販売中止のご案内

FL1E形スマートリレー アナログ出力モジュール

FL1E形スマートリレー アナログ出力モジュールの販売中止についてご案内いたします。

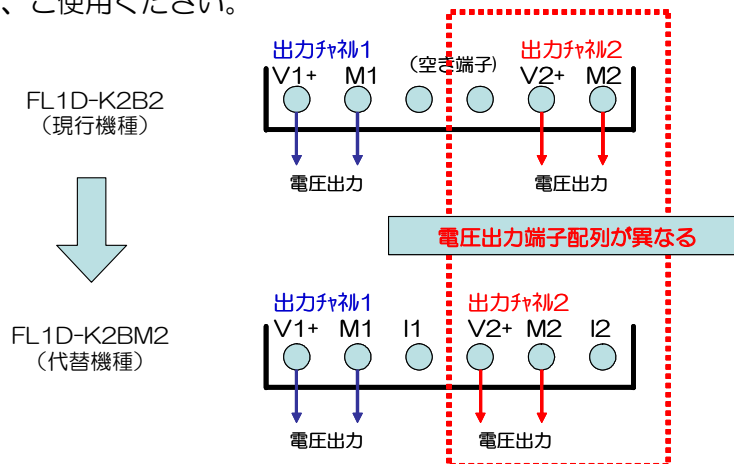
②現行機種FL1D-K2B2形から、代替機種のFL1D-K2BM2形に置き換えられる場合、電圧出力端子の配列が異なりますのでご注意ください。
 誤った配線を行うと出力先の機器が破損する恐れがあります。必ず、FL1D-K2BM2形の端子配列をご確認のうえ、ご使用ください。
